**Odpowiedzi na pytania, zmiana treści SWZ, zmiana terminu składania ofert,
zmiana ogłoszenia o zamówieniu**

Dotyczy: postępowania pn. „Zagospodarowanie terenu przy TOP54 – zejście do wody oraz ścieżka”, nr postępowania: ZP.271.1.7.2024.EZ2

Pytanie nr 1

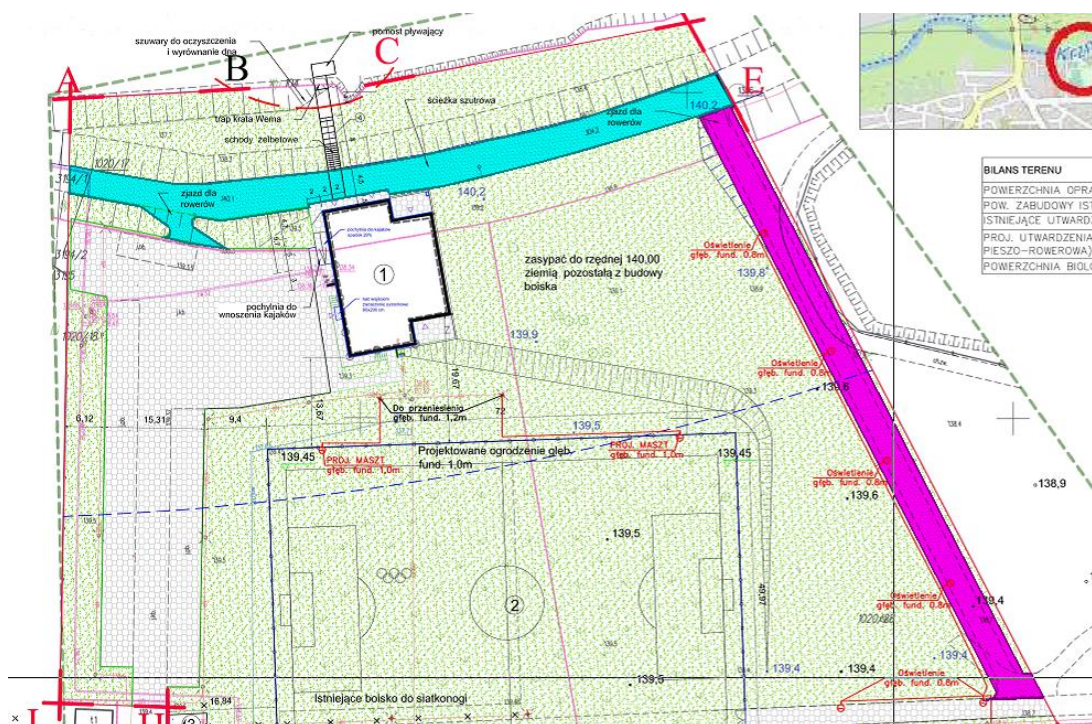
W opisie zamówienia brak informacji o oświetleniu. Czy Zamawiający planuje je wykonać w tym zadaniu?

Odp. Tak, Zamawiający planuje rozbudowę oświetlenia o trzy słupy (nr 22, nr 23 i nr 24), zgodnie z załączonym rysunkiem. Do kosztów tej rozbudowy należy doliczyć linię kablową od słupa nr 21.
